Република Србија
МИНИСТАРСТВО ГРАЂЕВИНАРСТВА,
САОБРАЋАЈА И ИНФРАСТРУКТУРЕ

Број: 404-02-79/17/2016-02

ИЗМЕНА И ДОПУНА КОНКУРСНЕ ДОКУМЕНТАЦИЈЕ БРОЈ 4

1. На страни 144. и 145. конкурсне документације, у оквиру Предмера и предрачуна – део IV ТАБЛАСТЕ УСТАВЕ, 4.1 Табласти затварач, мења се следећи текст:

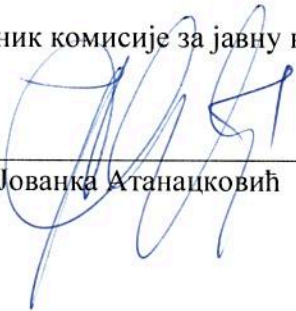
IV	TABLASTE USTAVE				
4.1.	Tablasti zatvarac				
	Nabavka, transport i ugradnja tablaste ustave na elektro pogon dimenzija 1000x1000. Ugradbene mere odgovaraju važećim standardima (DIN 19569). Zatvarači se postavljaju na betonskim kanalima za dovod vode na filtere. Zatvarači su od nerđajućeg čelika SS 304 i zaptivnom gumom od EPDM-a. zatvarači se isporučuju sa pneumatskim pogonom u skladu sa važećim standardima.

ustave na elektro pogon dimenzija 1000X1000. Ugradbene mere odgovaraju važećim standardima (DIN 19569). Zatvarači se postavljaju na betonskim kanalima za dovod vode na filtere. Zatvarači su od nerđajućeg čelika SS 304 i zaptivnom gumom od EPDM-a. Zatvarači se isporučuju sa elektro pogonom – AUMA ili slično u skladu sa važećim standardima.				
---	--	--	--	--
